# MEMOIRE EN REPONSE DU MAITRE D'OUVRAGE

Avis de la MRAE du 5 septembre 2019 sur le projet de ZAC « Seguin – Rives de Seine » situé à Boulogne-Billancourt (92)

Extrait du PLU 2019 de la ville de Boulogne – OAP

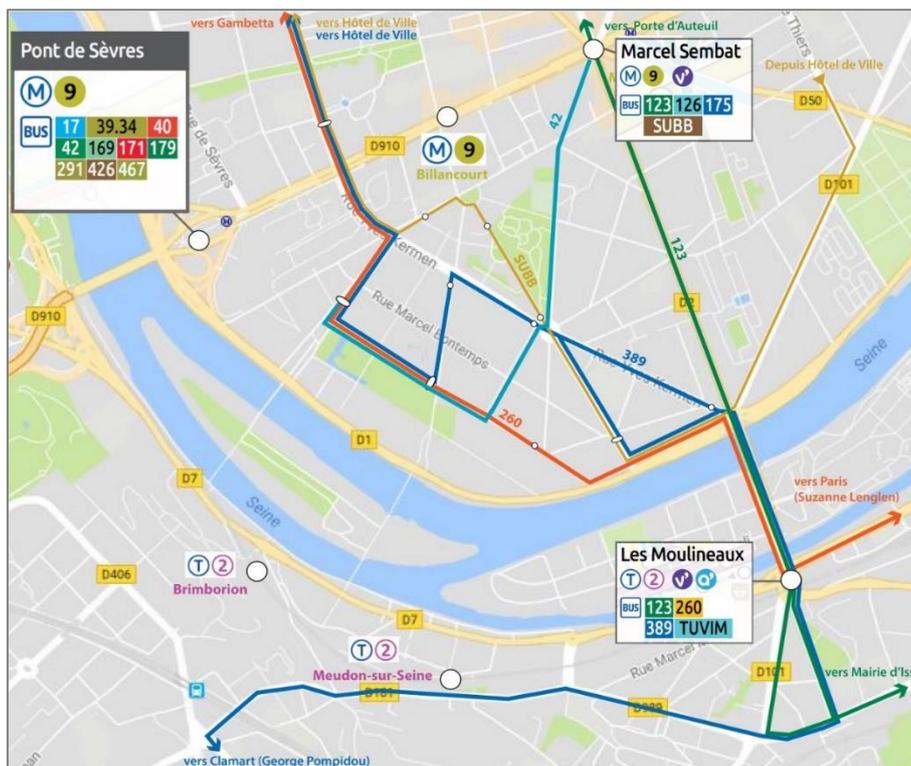
- p.10 *La programmation prévoit trois percées visuelles au sein du projet de la partie centrale de l'île, en plus de celles prévues au niveau des ponts et de passerelles (présences des esplanades), **celles-ci ne sont cependant pas quantifiées (largeur des ouvertures).***  
*Des projections depuis les berges de Meudon sont présentées afin de montrer la co-visibilité des aménagements, **sans que les projets réalisés ou prévus sur l'île ne soient représentés (notamment la Seine musicale et un IGH de 96 mètres).***

**La MRAe recommande de fournir des visuels intégrant l'ensemble des composantes du projet.**

Les esplanades et les percées piétonnes prévues au PLU facilitent les cheminement piétons et garantissent la fluidité de la circulation piétonnière notamment. Deux d'entre elles sont situées sur la partie centrale. Elles seront, conformément au PLU d'une largeur minimum de 20 mètres.

- Jardin ouvert au public d'un seul tenant de 15 000 m<sup>2</sup> minimum
- Promenade piétonne traversant le jardin
- Percées visuelles et piétonnes
- Largeur minimale de 20 mètres
- Zone d'implantation privilégiée pour l'IGH (maximum +96,00 mètres NGF)
- Zone d'implantation d'une voie publique au niveau + 37 mètres NGF environ
- Voie publique reliant les esplanades au niveau + 31,50 mètres NGF environ
- Circulation piétonne publique au niveau + 29 m NGF environ

Accessibilité actuelle aux transports en commun

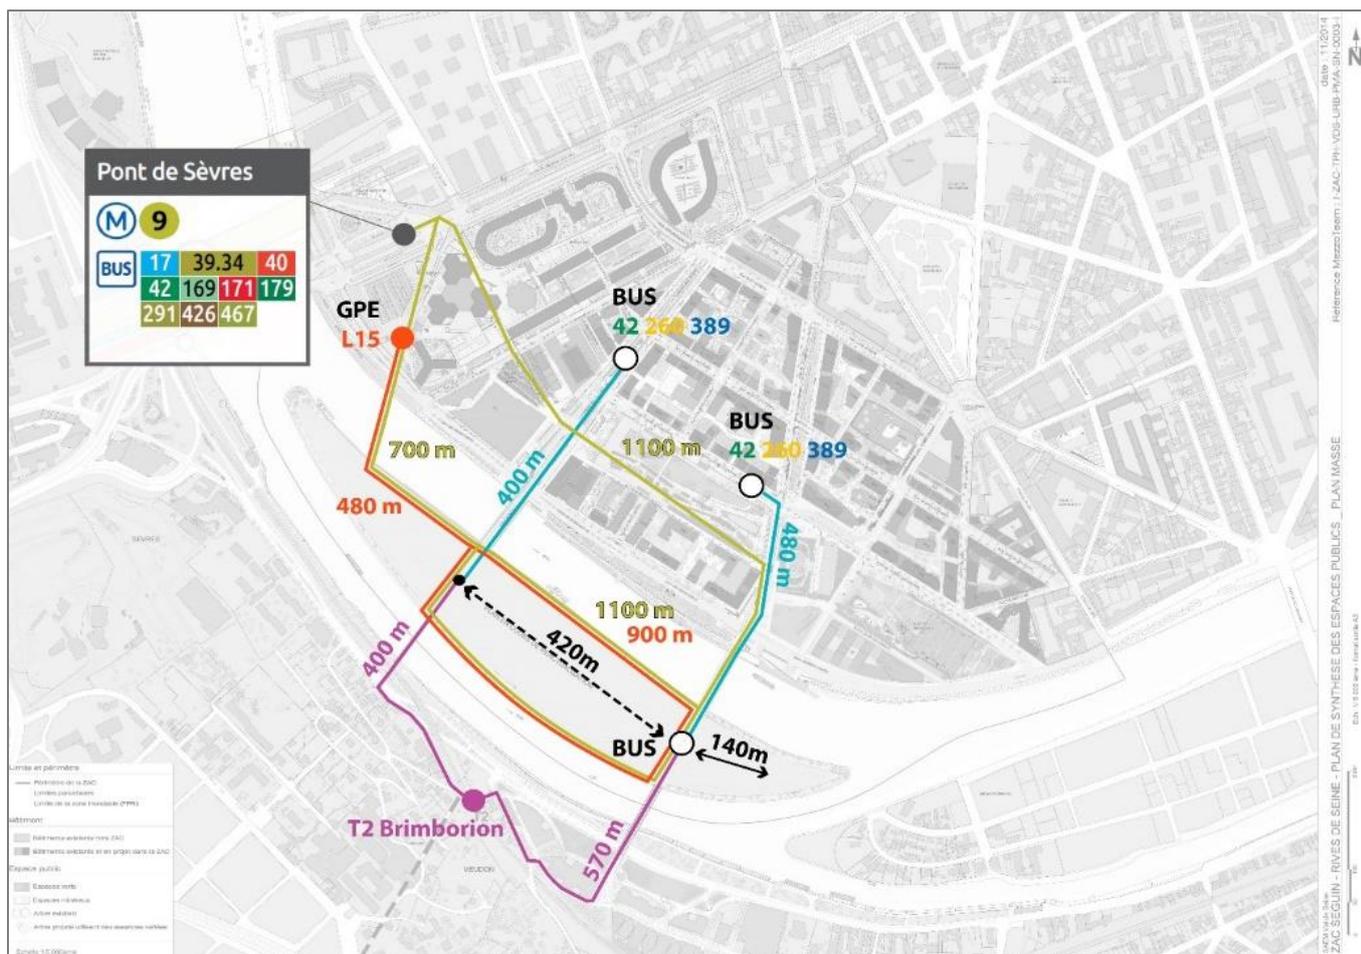
p. 12 **Une analyse approfondie nécessite d'être réalisée sur la performance du réseau de transports (fréquence, accessibilité) et les usages actuels et futurs, ainsi que sur le raccordement au réseau de déplacements modes doux pour la continuité des cheminements (piétons, cyclables) à l'intérieur de l'Île Seguin.**

La situation actuelle sera bouleversée avec l'arrivée du Grand Paris Express à la gare de Pont de Sèvres à horizon 2024-2025, qui sera accompagnée par une restructuration du réseau de bus. En complément, la desserte bus sera complétée pour desservir l'île Seguin au travers notamment d'un itinéraire réservé au bus sur l'île (TCSP).

Les cartes ci-dessous présentent l'accessibilité au réseau de transports en commun, pour l'état actuel et futur.

Cette accessibilité est renforcée par la présence des 5 franchissements de la Seine :

Schéma d'accessibilité de la pointe amont

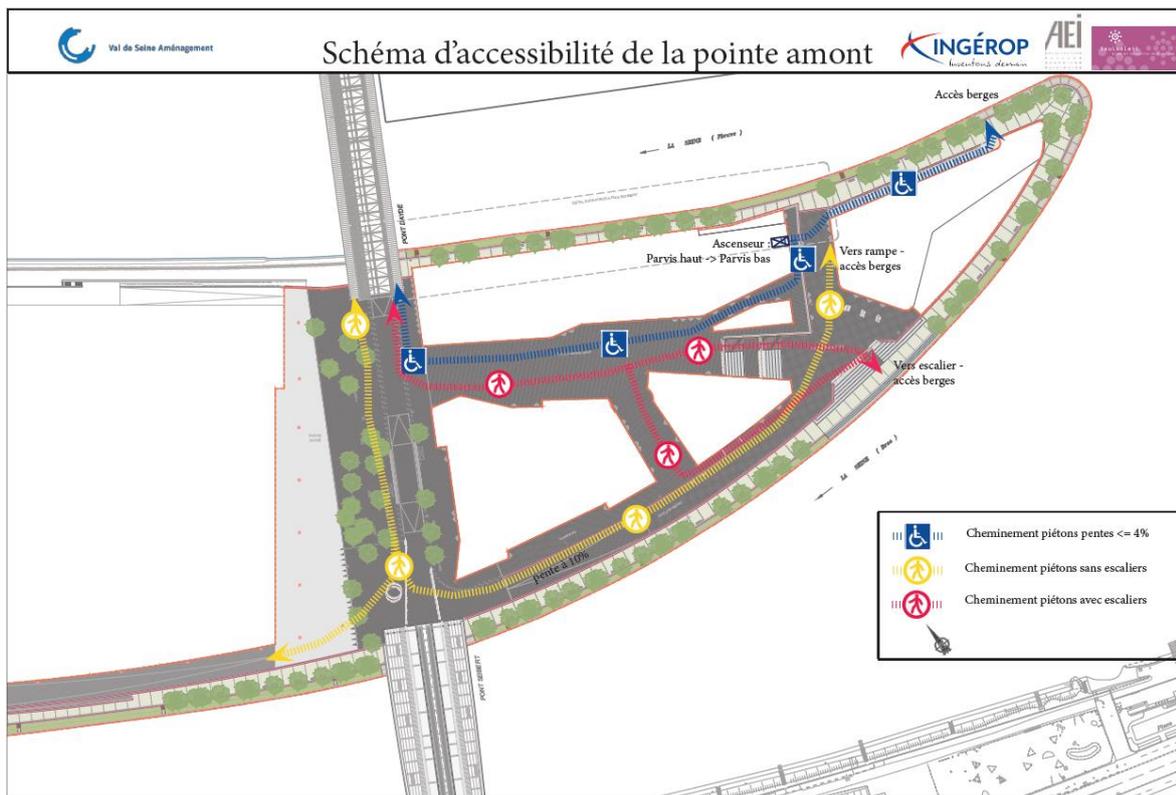
p. 11 **Les incertitudes sur les modifications apportées à la programmation ne permettent pas de connaître l'état des futurs cheminements sur la partie centrale de l'île Seguin.**

Plusieurs cheminements piétons seront possibles pour relier le métro depuis le parvis amont :

- Plusieurs cheminements au sein des voiries publiques du Trapèze, notamment un cheminement longeant le Parc puis empruntant une passerelle réservée aux modes doux.
- Un cheminement sur la berge publique sud, voie non circulée, réservée aux piétons et entièrement accessibles aux Personnes à Mobilité Réduite.
- Un cheminement sur la berge publique nord, voie non circulée et réservée aux piétons. Comme illustré sur le schéma d'accessibilité de la pointe amont ci-dessous, des ascenseurs permettront aux Personnes à Mobilité Réduite d'utiliser ce cheminement, qui présente par endroit de fortes pentes.

De plus, une voie piétonne sera aménagée traversant la partie centrale de l'île. Son nivellement a été étudié de manière à offrir un accès à la Seine, jusqu'aux berges basses tout autour de l'île. Les multiples rampes, escaliers et ascenseurs permettront de rendre les trois principaux niveaux accessibles au grand public.

PLAN PROGRAMME DE L'ILE SEGUIN - STATIONNEMENTS

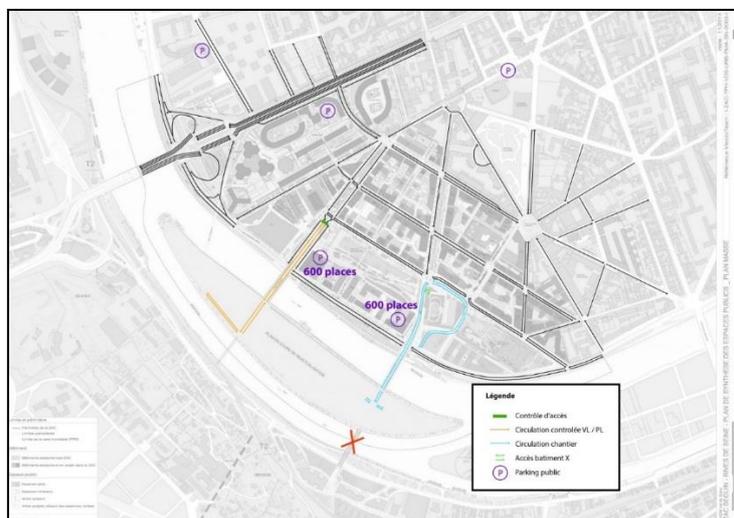
p.12 **Le nombre de places de parkings prévues sur les îlots du Trapèze et sur la partie centrale de l'île Seguin n'est pas indiqué.**

**Concernant l'île Seguin**, la stratégie mise en œuvre vise une réduction de la fréquentation de l'île par les véhicules motorisés au profit des mobilités douces. Ainsi, au total, l'île Seguin présentera une offre en stationnement d'un

maximum de 950 places fixé dans le cadre de l'OAP n°3 du PLU. La répartition du stationnement entre les différents projets est précisée dans la carte ci-dessous :
